# 補正申請の概要

NTT東西のWDM装置との接続に係る技術的条件のうち、以下の点について、不明確な規定があったことから、当該規定を明確化するため、平成21年1月13日付け接続約款変更認可申請（以下「当初申請」という）について、NTT東西が補正申請を行ったもの。

STM-64の場合 (0C-192の場合もほぼ同様)

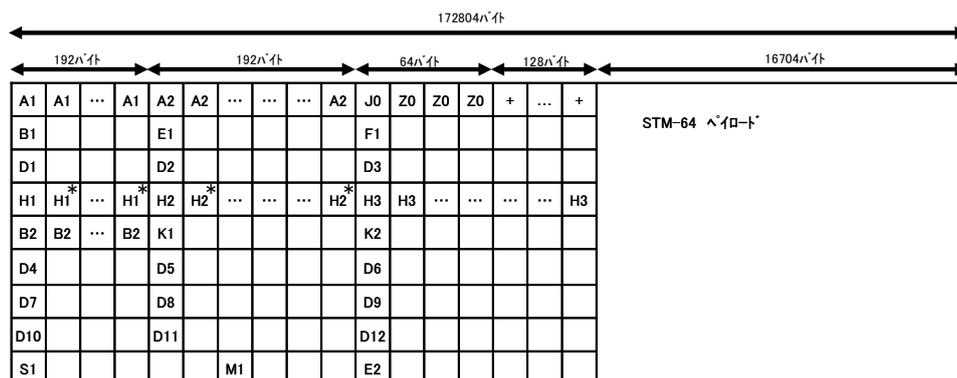
これらのフィールドのうち、一部を除き、多くはNTT東西側では透過するのみであり、詳細の利用条件等、フィールドの設定内容について約款に規定する必要が無いものが含まれる。

本申請は、フィールドの設定内容について、接続上定義することが必須であるか否かを明確にし、必須でないものについては規定を削除し、必須であるものについては下記のように明示して規定するものである。

= 未使用バイト (ALL "1")  
 = 10101010  
 = 同左  
 A1 = 11110110  
 A2 = 00101000  
 H1 = AU-nポインタ  
 H2 = AU-nポインタ  
 H3 = 負スタブ用バイト  
 AU-4/4-4c/4-16cポインタの場合、それぞれ最初のポインタ以外の残りのポインタについてのビット割付を以下に示す  
 H1\* = 1001ss11 s:未定義ビット  
 H2\* = 11111111  
 ※当社網は、上記以外のオーバーヘッドの各バイト及びペイロードを透過
